## TECHNISCHE INFORMATION

Datum: 24.10.2023  
 TI: 1423  
 Automatentyp/en: Siamonie  
 Smart

### Neue Mühlenabdeckung

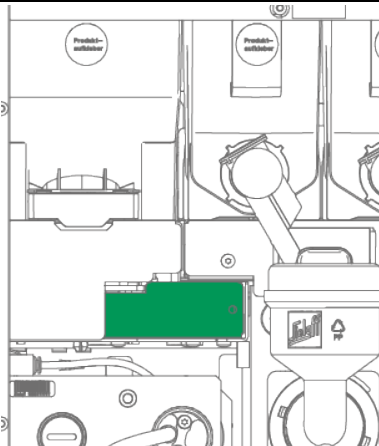
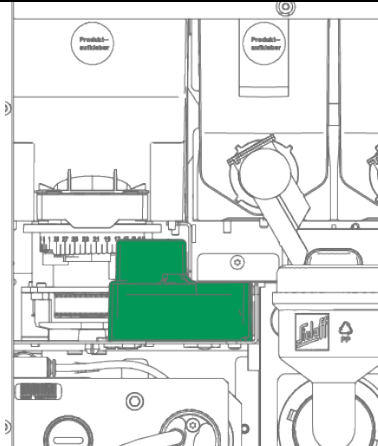
In der Siamonie Smart Serie wurde der Bereich zwischen der Mühle und Pulverrutsche optimiert. Um den Bereich zwischen Mühlen-Ausgang und Pulverrutsche besser abzudecken, wurde eine neue Mühlenabdeckung aus PA6 eingeführt. Die neue Abdeckung aus Kunststoff ersetzt die Metallabdeckung und schließt den Maschinenbereich formschlüssig ab.

Im Zuge dieser Änderung konnte auch eine Absaugung für anfallende Feuchtigkeit integriert werden, da eine Öffnung zur Instant-Luftabsaugung geschaffen werden konnte.

Ab der Seriennummer 90540613 mit der Produktionswoche KW13/2023 wird die neue Mühlenabdeckung in Serie verbaut.

Eine Nachrüstung in ältere Maschinen ist über die folgenden Rüstsätze möglich:
